新竹縣政府工程查核代表照片表

工程名稱：內灣野薑花公園及內灣老街公有停車場周圍設施改善計畫

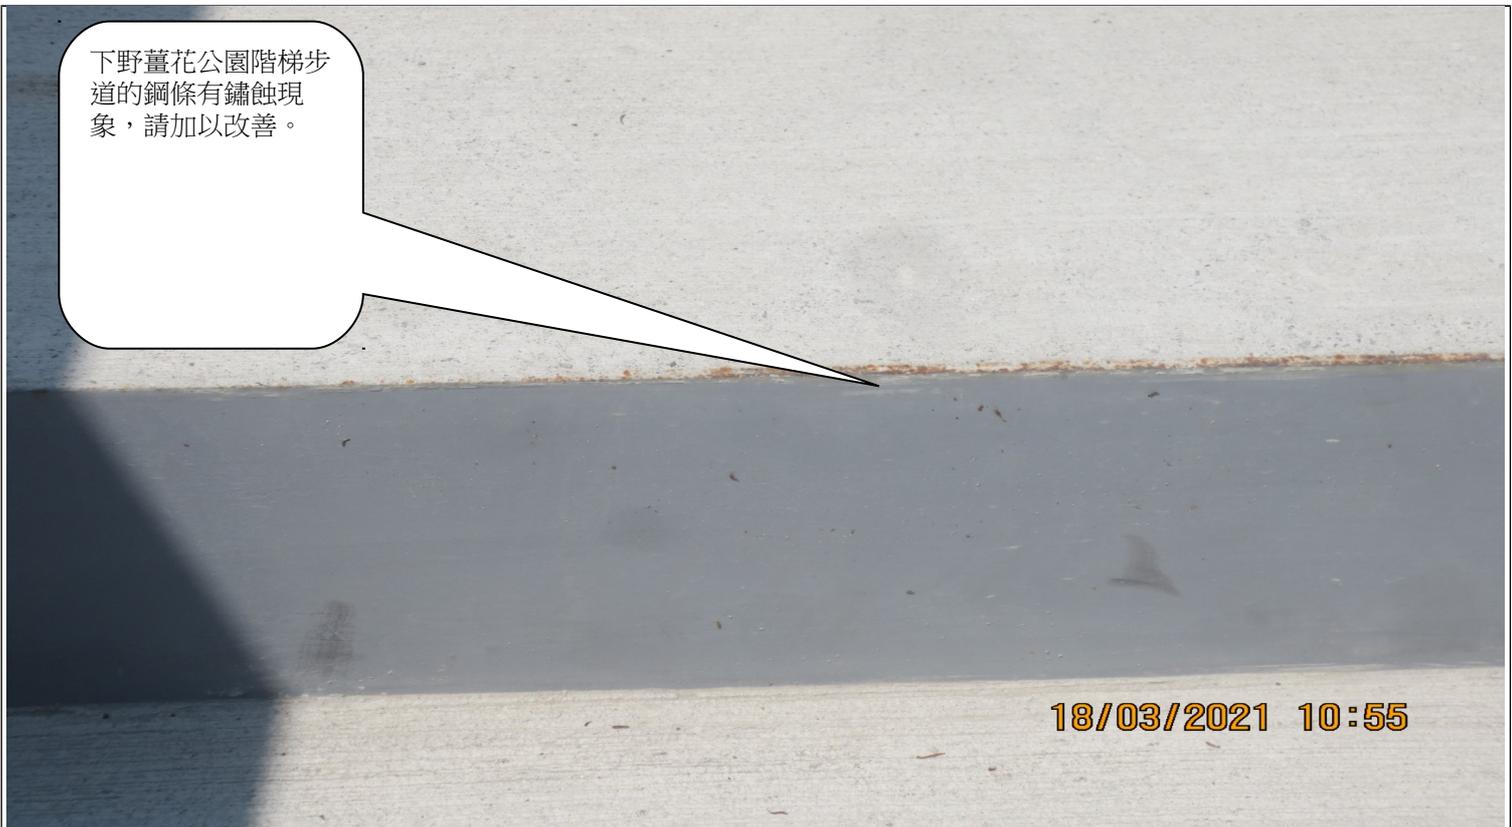
說明	堤頂步道初填土，在 1K+120 有樹根及 1K+160 有大石頭等現象，道路側邊緣也有此現象，請在施作混凝土時需全段檢查並清除。
----	---

堤頂步道初填土，在
1K+120 有樹根及
1K+160 有大石頭等
現象，道路側邊緣也
有此現象，請在施作
混凝土時需全段檢查
並清除。

堤頂步道初填土，在 1K+120 有樹根及 1K+160 有大石頭等現象，道路側邊緣也有此現象，請在施作混凝土時需全段檢查並清除。
